# 濃縮・埋設事業所 廃棄物埋設施設 保安規定変更認可申請

核燃料施設等の新規制基準適合性に係る審査会合  
(第490回) における指摘事項への回答

日本原燃株式会社

令和5年9月27日

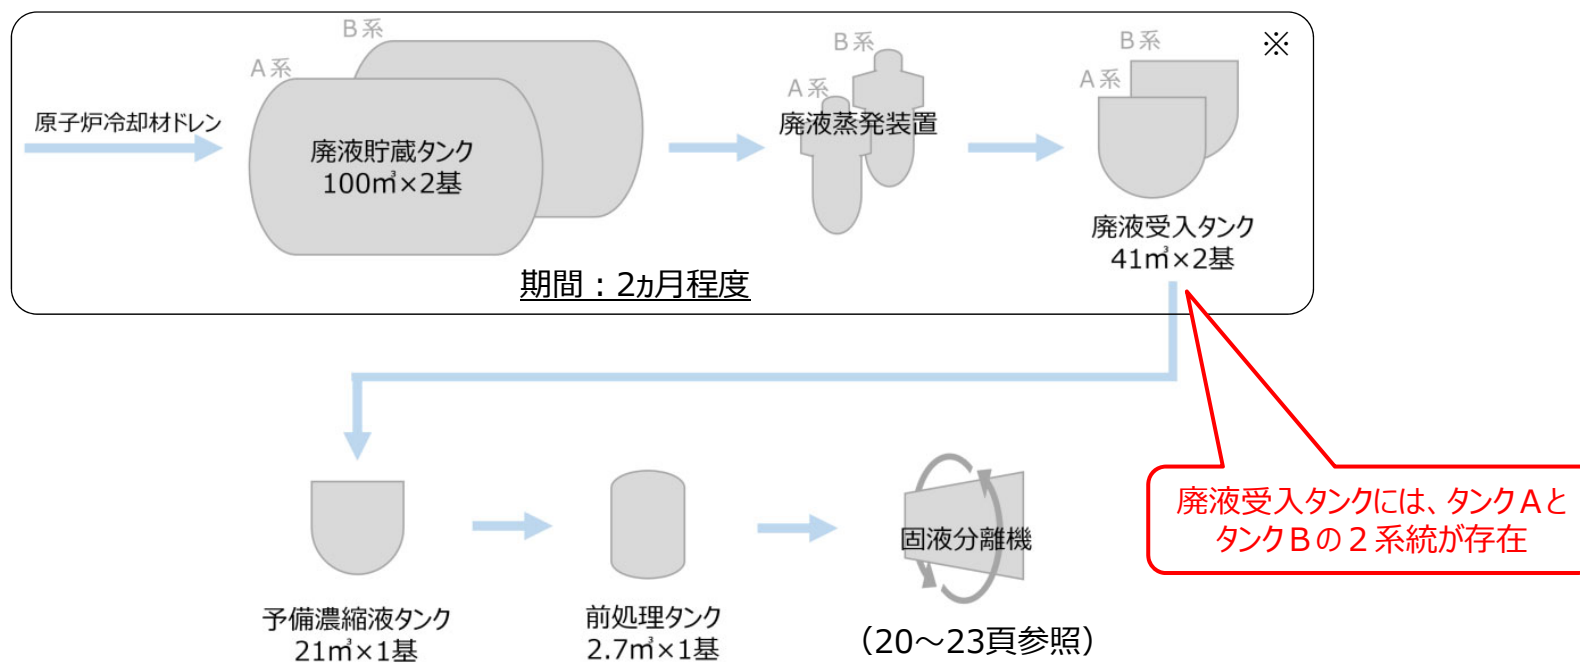
- ・2010年の軽微な燃料損傷の影響が2012年度～2014年度に限定されることを説明すること。（参考資料1-1,P11）

- ・燃料棒からの微小な漏えいが確認された時期と原子炉冷却材中のI-131濃度の推移は以下のとおり。  
(九州電力のプレスリリース情報（2010年12月10日付け）より抜粋)
  - 2010年12月8日まで：0.15Bq/cm<sup>3</sup>程度
  - 2010年12月9日：0.30Bq/cm<sup>3</sup>
  - 2010年12月10日：0.59Bq/cm<sup>3</sup>

- ・核種分析結果および廃液移送・処理等の状況を踏まえ、以下の理由により、2010年の影響は2012年度～2014年度に限定されるものと推定した。（6～15頁参照）
  - 2010年度：燃料棒からの微小な漏えいが確認された12月9日以降の廃液を処理した廃棄体はないこと。
  - 2011年度：主な廃液である原子炉冷却材ドレンは、廃液受入タンクに移送されるまでに2ヶ月程度のタイムラグがあり、燃料棒からの微小な漏えい※が確認された2010年12月9日以降に発生した原子炉冷却材ドレンは、タイムラグにより2010年12月24日までに廃液受入タンクに移送された廃液（2011年度の代表試料に含まれた廃液）には含まれていない可能性が高く、代表試料の分析結果は全α核種が未検出であったこと、一部の廃液については、影響の程度が不明なもの、当該年度の代表試料は、当時の考え方にに基づき選定・SF継続評価を行っているため問題ないものと考えられること。
    - ※NUCIA登録情報によると、「燃料棒に偶発的に発生したピンホールからの微小な漏えい」であり、第490回審査会合では「軽微な燃料損傷」と表現していたもの。実態として内容の変更はない。
  - 2015年度以降：代表試料の分析結果は全α核種は未検出であることから、2010年12月9日の燃料棒からの微小な漏えいによるα核種の影響が徐々に低下し、2014年度までにそのほとんどが処理されたものと考えられること。

- ・2011年度～2016年度の代表試料の分析結果を下表に示す。
- ・下表の状況から、以下のことが確認できる。
  - 2011年度・2015年度・2016年度の全α濃度は検出限界値以下である。
  - 2012年度～2014年度の全α濃度は検出レベルである。
  - 2011年度～2014年度にかけてCs-137の濃度は上昇し、2014年度を境に低下傾向にある。

図2 Sr-90、I-129および全αの判断フロー

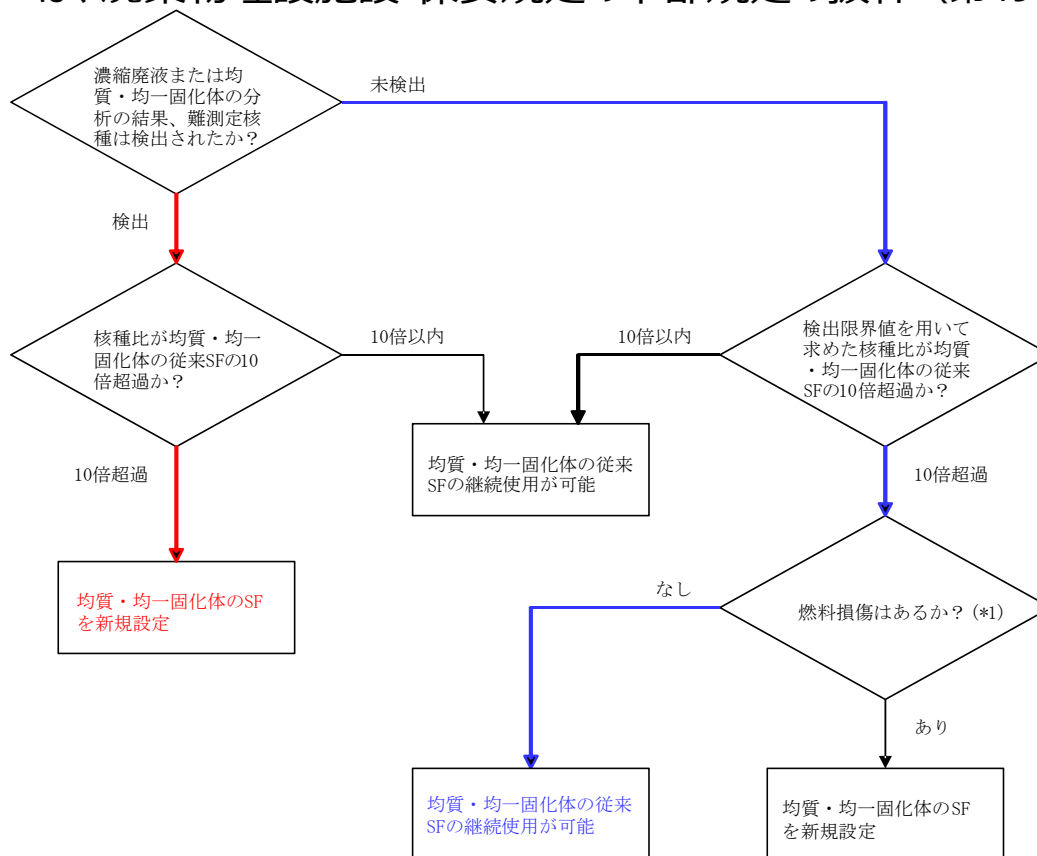
- ・2010年12月に軽微な燃料損傷が発生した際のNUCIA登録情報、九州電力が規制側に報告を行った実績有無について整理すること。（参考資料1-1,P5）
- ・スケーリングファクタの継続、変更を抜け漏れなく判断できるプロセスになっていることを説明すること。

- 全αの場合、核種の検出・未検出の他、核種比の評価結果に応じて、従来SFの適用性を確認する。  
(以下のフローは、廃棄物埋設施設 保安規定の下部規定の抜粋 (第490回審査会合資料の再掲) )

- : α核種検出、10倍超過  
(2012年度～2014年度分析結果)
- : α核種未検出、10倍超過  
(2011年度、2015年度、2016年度分析結果)

当該廃棄体を埋設した場合の影響  
(1号埋設施設6群)

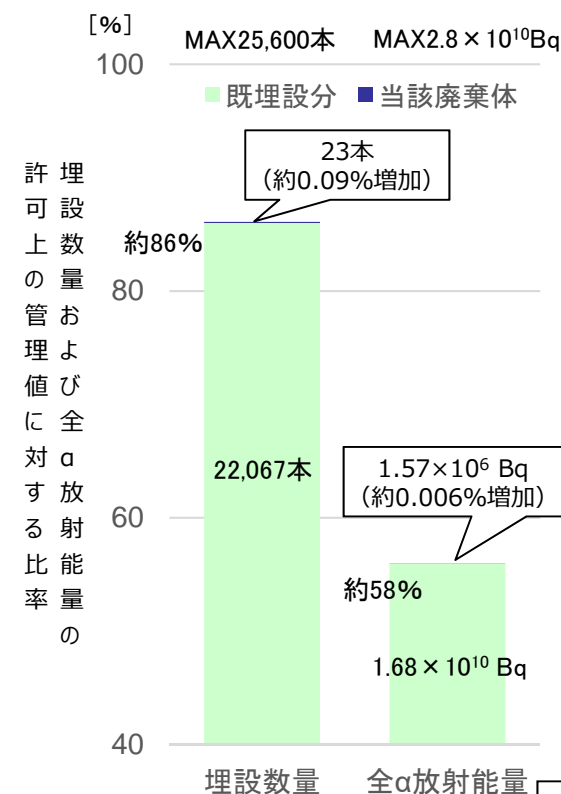
- ・従来よりも2桁高い新規SFを設定した場合に埋設可能な廃棄体の本数がどの程度減少するのか、事業許可で認められている廃棄体数量との関係で裕度に変更があるのか。

以下の理由から、**埋設可能な廃棄体数量に影響はなく、事業許可で認められている廃棄体数量に対する裕度は変わらない。**

新規SFを適用する玄海洗浄セメント固化体（以下、当該廃棄体）を埋設予定の1号埋設施設6群は、事業許可に基づく埋設可能数量25,600本に対し、2023年8月末時点の埋設数量実績は22,067本（約86%）である。**当該廃棄体は23本の見込み**※1であり、これらを埋設した場合の**増加量は比率にして約0.09%**である。

一方、事業許可および保安規定に基づく1号埋設施設6群に埋設可能な全αの放射エネルギー $2.8 \times 10^{10}$  Bq に対し、2023年8月末時点の埋設放射エネルギー実績は $1.68 \times 10^{10}$  Bq（約58%）である。**当該廃棄体の全α放射エネルギーを試算すると $1.57 \times 10^6$  Bq** ※2であるため**全α放射エネルギーの増加量は比率にして約0.006%**である。

これまでの実績においても埋設数量に比べ全α放射エネルギーは管理値に対する裕度は大きく、新規SFを設定して廃棄体を埋設した場合の増加量は埋設数量より全α放射エネルギーのほうが小さい。
